**Lufttüchtigkeitsanweisung**  
**LTA-Nr.: DULV-2022-002**  
**Datum der Bekanntgabe: 04.11.2022**

**Luftsportgeräte-Muster:**  
Alle Cavalon, Calidus mit Rotorkopf III

<b>Titel:</b>		
<b>AG-SB-2022-09-B-DE</b>	<b>Datum des Inkrafttretens: 07.10.2022</b>	<b>Kategorie:</b>
<b>Gültigkeit</b>		<b>A – Sicherheitskritisch B – Empfohlen C – Optional</b>
<b>Betroffene Fluggeräte:</b>  Alle Cavalon und Calidus mit einem Rotorkopf III	<b>Betroffene Werknummern:</b>  Alle Cavalon und Calidus Modelle mit einem Rotorkopf III	
Auf das angegebene oder nachfolgende Problem wird im Wartungshandbuch Aircraft Maintenance Manual (AMM) in letztgültiger Ausgabe verwiesen.		Siehe AutoGyro Webseite
Dieses Formular ist eine Reaktion von AutoGyro auf ein bei Wartungsarbeiten gefundenes Problem, welches eine Eingrenzung oder Korrektur erfordert, bzw. Eine Service-Information über Flugzeugmodifikationen. Unterstützung erhalten Sie bei AutoGyro unter <a href="mailto:airworthiness@auto-gyro.com">airworthiness@auto-gyro.com</a> .

**Rotorkopf III**

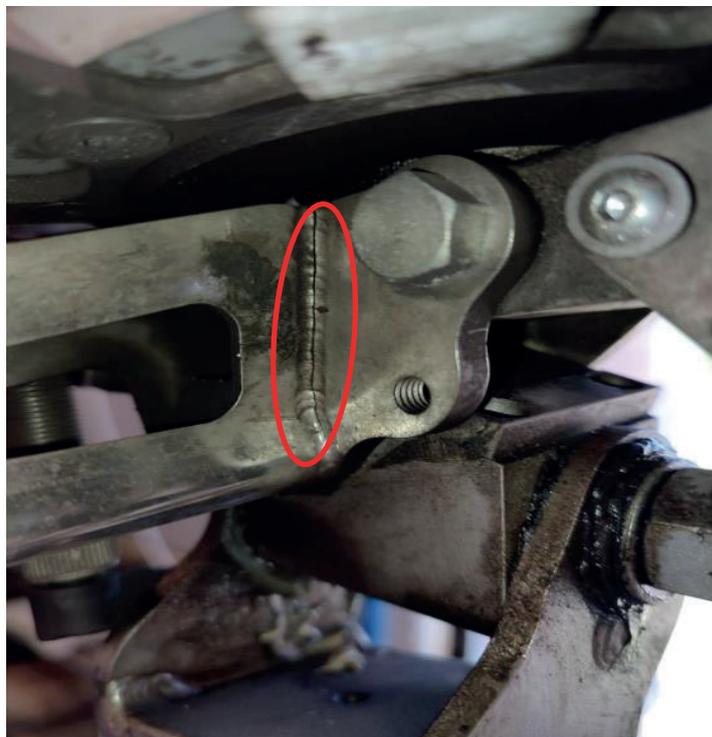
Die Vorflugkontrolle erfordert eine Kontrolle des Rotorkopfes. Piloten und Betreiber werden hiermit daran erinnert, dass diese Rotorkopfkontrolle auch eine Inspektion der Schweißnähte beinhaltet, die die Seitenplatte und den Hebel der Rollanlenkung verbinden, wie auf dem untenstehenden Bild zu sehen. Der Bereich ist visuell leicht prüfbar.

Der eingekreiste Bereich ist die zu inspizierende Rotorkopfbrücke.

Rotorkopfbrücke Rollanlenkung,  
geschweißt, PN 43689  
Sowohl die Innen- als auch die  
Außenseite des Brackets  
müssen geprüft werden.

Sollte ein Riss gefunden werden, so muss das betroffene Bauteil getauscht werden.

Äußere Schweißnaht mit Anriss:  
Bei einer Vorflugkontrolle erkennbar

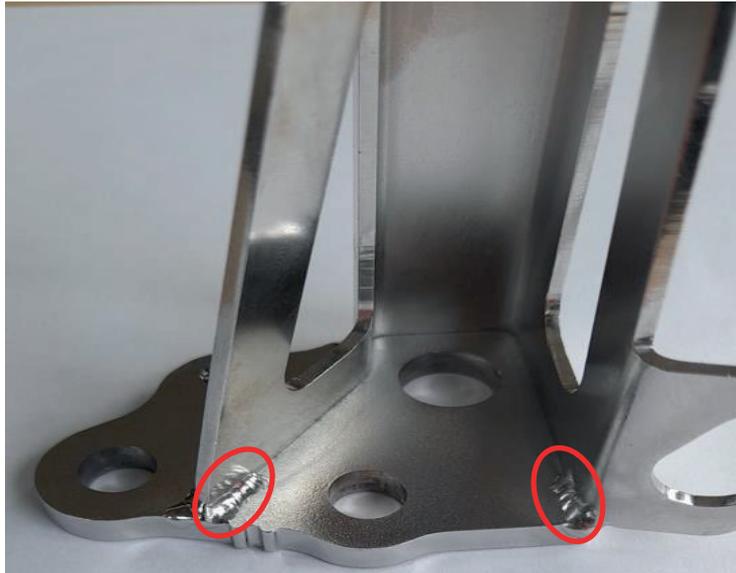
Es gibt zwei Generationen der Rotorkopf III Rollanlenkung. Die zweite Generation ist zusätzlich im oberen Bereich der inneren Nähte geschweißt (siehe Foto) und wurde 2019 eingeführt. Für diese Generation an Bauteilen gab es bislang keine Probleme.

Beachte: Die Bauteile sind mit einem Größenstempel versehen (21,5 and 22,5). Bei einem Austausch muss darauf geachtet werden, die korrekte Größe zu verbauen.
